II/605 a III/2365 Beroun, rekonstrukce silnic - zbývajících úsek

Rekonstrukce mostu ev.č. 2365-2 přes Dibeřský potok (ulice Jungmannova)

Změna hlubinného založení objektu SO 202

Věc: Žádost Zhotovitele o změnu hlubinného založení objektu SO 202 – Rekonstrukce mostu ev.č. 2365-2 přes Dibeřský potok

Půdorys
M 1:100

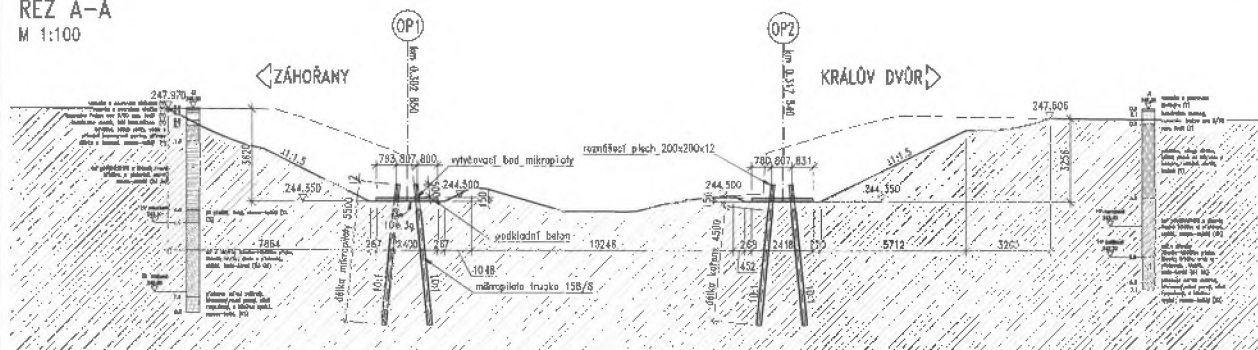
Změna řeší jiný způsob hlubinného založení mostního objektu SO 202. Původní velkoprofilové piloty uvažované v PDPS byly na základě žádosti Zhotovitele a následného posouzení v rámci dalšího stupně projektové dokumentace - realizační dokumentace stavby (dále jen "RDS") nahrazeny mikropiloty.

Na základě řešení hlubinného zakládání objektu SO 202 ve stupni RDS, na návrh projektanta RDS, a se souhlasem autorského dozoru, předkládáme k posouzení změnu hlubinného založení objektu SO 202 z velkopřůměrových pilot, uvažovaných v PDPS, na mikropiloty. Jedná se o variantní řešení hlubinného založení, jehož kvalita a životnost jsou obdobné jako u řešení v PDPS. Dále je toto řešení, hlubinného založení pomocí mikropilot, vhodnější z hlediska menšího zásahu do podloží mostu, kdy není nutné provádět výkopy pro odstranění stávajících základů pod hladinu podzemní vody resp. vody v potoce. Dále není nutné provádět zpětné zásypy pod základovou spáru, které by byly velmi obtížně proveditelné vzhledem k přítomnosti podzemní vody. V neposlední řadě je změna řešení hlubinného založení na mikropiloty vhodnější z důvodu nasazení menší mechanizace při samotné realizaci hlubinného zakládání, tedy šetrnosti stavebních prací k okolní zástavbě rodinných domů, tak i ke zkrácení doby výstavby objektu SO 202.

Po dohodě se zhotovitelem bylo v rámci realizační dokumentace upraveno hlubinné založení. Navržené založení pomocí velkopřůměrových pilot bylo nahrazeno založením na mikropilotách. Tato změna přinese následující výhody:

- Menší zásah do podloží mostu a břehů potoka, kdy nebudou prováděny výkopy pro odstranění stávajících základů, které jsou pod hladinou pozemní vody resp. vody v potoce.
- Nebudou prováděny zpětné zásypy terénu pod základovou spárou. Tyto zásypy by byly velmi obtížně proveditelné vzhledem k přítomnosti podzemní vody v úrovni pod základem.
- Použití menší mechanizace a tím snížený vliv na okolí stavby.
- Zkrácení doby výstavby mostu.

Uvedená změna založení nemá vliv na únosnost ani životnost konstrukce mostu.

AD souhlasí s předloženou změnou hlubinného založení, uvažovanou v konceptu RDS SO 202, z velkopřůměrových pilot na mikropiloty, neboť se jedná o variantní řešení hlubinného založení, jehož kvalita a životnost budou obdobné jako u řešení podle PDPS. Svůj souhlas jsme již poslali e-mailem zhotoviteli RDS Ing. Šindlerovi – Pontex s.r.o. při zpracování samotné RDS dne 15.7.2022. Souhlas byl podmíněn tím, že variantní řešení nepřinese růst nákladů ve srovnání s původním řešením velkopřůměrových pilot, a to jako celku s dopadem na položky prací související s touto variantou hlubinného založení.

Autorský dozor souhlasí se změnou hlubinného založení mostního objektu SO 202. Autorský dozor se k náhradě původních velkoprofilových pilot za mikropiloty vyjádřil v dopise ze dne 19.8.2022 a s návrhem ZBV č. 5 souhlasí.
